Urząd Miasta Jastarni
2015-05-19, 3176 / 2015

Dot: Interpelacja na temat zmian w oznakowaniu ścieżki rowerowej na odcinku Rondo – Biedronka.

1. LOKALIZACJA: Ul. Mickiewicza, parking przy Biedronce.

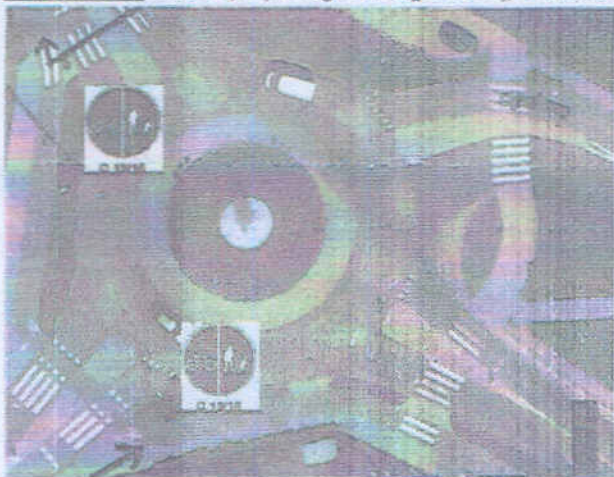
PROBLEM: Brak znaku poziomego C-16/13 droga dla pieszych i rowerów. Od powstania sklepu Biedronka w 2014 r. piesi opuszczają parking sklepu i kierują się w stronę Jastarni ciągiem pieszo rowerowym. W tym miejscu nie istnieje odpowiedni znak informacyjny a piesi wielokrotnie nie mają świadomości że dzielą ciąg pieszy z rowerami i muszą zachować szczególną

ostrożność. Na drodze dochodzi do przepychanek i kłótni.

WNIOSKUJE O: Montaż znaku poziomego C-16/13 droga dla pieszych i rowerów w miejscu widocznym dla pieszych opuszczających parking Biedronki.
